Additif 128 – Règlement ONU n° 129

Amendement 10

Prescriptions uniformes relatives à l'homologation des dispositifs améliorés de retenue pour enfants utilisés à bord des véhicules automobiles

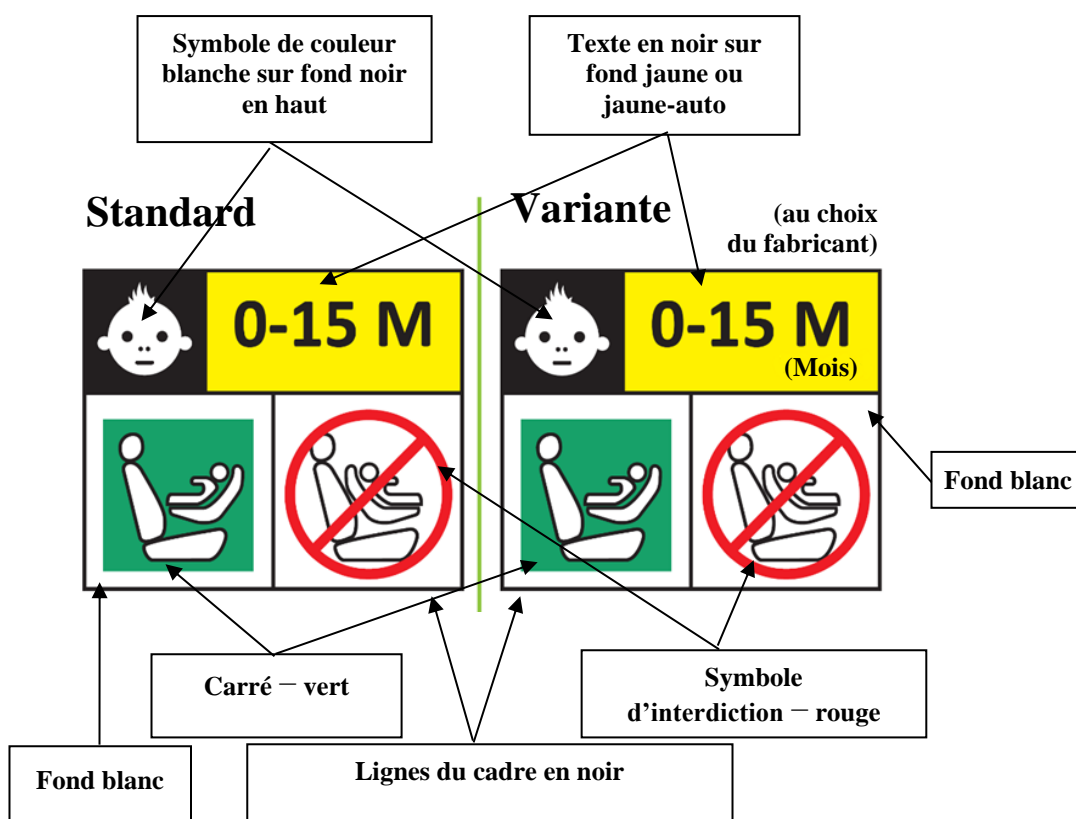
Paragraphe 4.5, modifier comme suit :

« 4.5 Les dispositifs améliorés de retenue pour enfants intégraux pouvant être utilisés face vers l'avant et face vers l'arrière doivent porter de façon permanente sur la partie où l'enfant est installé l'étiquette illustrée ci-après. Cette étiquette doit être visible par toute personne installant le dispositif amélioré de retenue dans un véhicule.

Le fabricant est autorisé à inscrire la mention « mois » sur l'étiquette pour expliquer la signification de la lettre « M ». La mention « mois » doit être libellée dans la langue communément parlée dans le pays où le dispositif est vendu. L'inscription en plusieurs langues est permise.

Dimensions minimales de l'étiquette : 40 × 40 mm

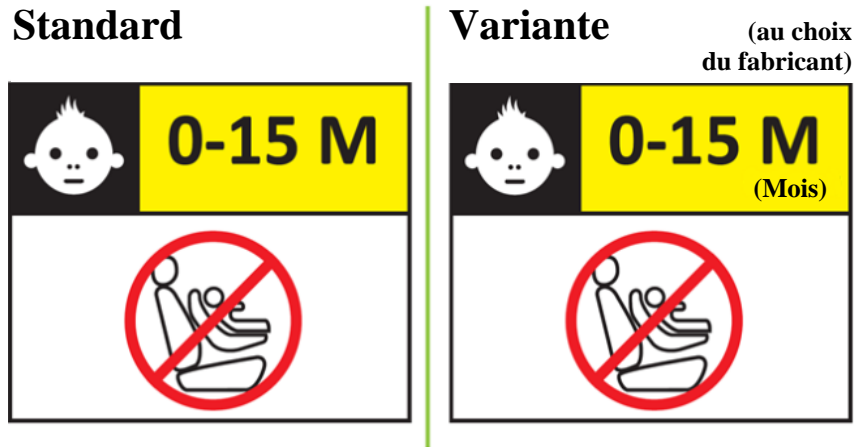
Les dispositifs améliorés de retenue pour enfants intégraux pouvant être utilisés uniquement face vers l'avant doivent porter de façon permanente sur la partie où l'enfant est installé l'étiquette illustrée ci-après. Cette étiquette doit être visible par toute personne installant le dispositif amélioré de retenue dans un véhicule.

Le fabricant est autorisé à inscrire la mention « mois » sur l'étiquette pour expliquer la signification de la lettre « M ». La mention « mois » doit être libellée dans la langue communément parlée dans le pays où le dispositif est vendu. L'inscription en plusieurs langues est permise.

Dimensions minimales de l'étiquette : 40 × 40 mm
